Gemeente Rucphen

Betreft: Inpraak voorontwerp 'Bestemmingsplan 'Buitengebied Rucphen 2012, Schijfsebaan 17 te Schijf'

Opmerkingen van NatuurWerkgroep gemeente Rucphen bij het voorontwerp 'Bestemmingsplan 'Buitengebied Rucphen 2012, Schijfsebaan 17 te Schijf

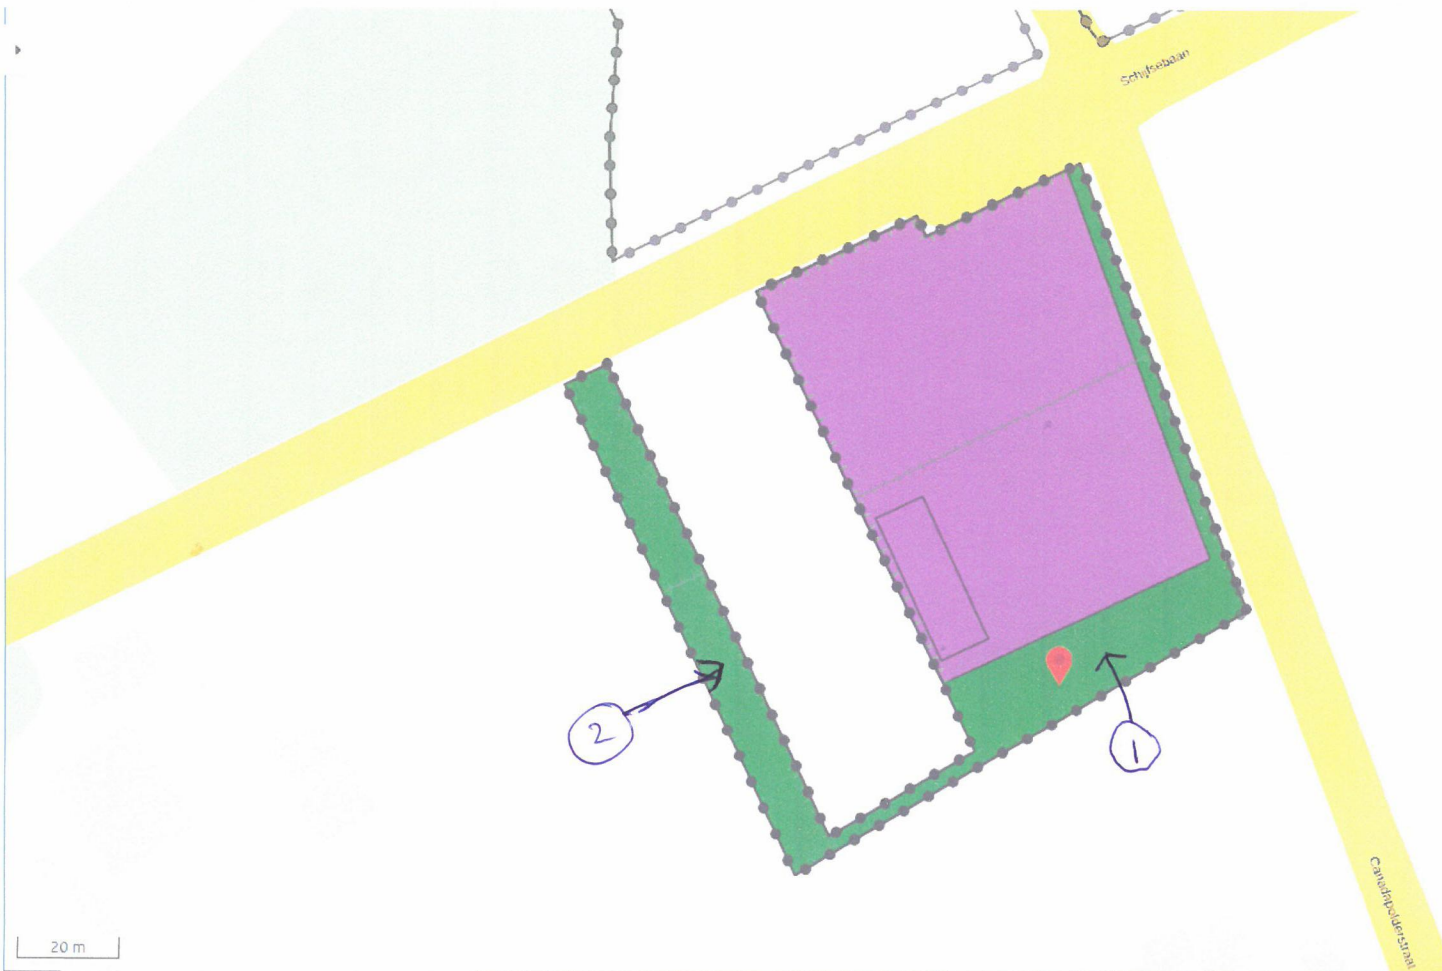
Het landschappelijk inpassingsplan gaat o.i. op twee punten mank.

In de eerste plaats is de beschikbare oppervlakte voor de beoogde amfibieënpool aanmerkelijk kleiner dan de opgenomen 750 m², terwijl er bij het onderhoud ook nog eens 700 m² wordt vermeld.

Het betreffende bestemmingsvlak (1 op de bijgaande verbeelding) is 820 m² groot. Hiervan gaat 70 x 4 = 280 meter af voor de bestaande bossingel met wortels aan de zuid- en oostzijde van dit vlak, en 40 m² voor de 5 aan te planten knotwilgen. Resteert maximaal 820 – 280 – 40 = 500 m² en geen 750 of 700 m².

Inde tweede plaats is de oppervlakte voor de geplande bossingel aan de westzijde (2 op de bijgaande verbeelding) o.i. niet juist. De totale oppervlakte van het betreffende bestemmingsvlak is 830 m². Zoals op bijgaande luchtfoto is te zien, staat er reeds op een deel van dit bestemmingsvlak een bossingel van ca. 280 m². Er resteert dan op dit vlak slechts ca. 550 m² om een bossingel aan te leggen en te onderhouden.

Het is o.i. zaak het landschappelijk inpassingsplan v.w.b. deze omissies aan te passen. Daarbij geven wij in overweging om ter bevordering van de biodiversiteit niet alleen grote eiken aan te planten maar ook enkele andere grote insectendragers zoals zachte en ruwe berk, gewone esdoorn of tamme kastanje.
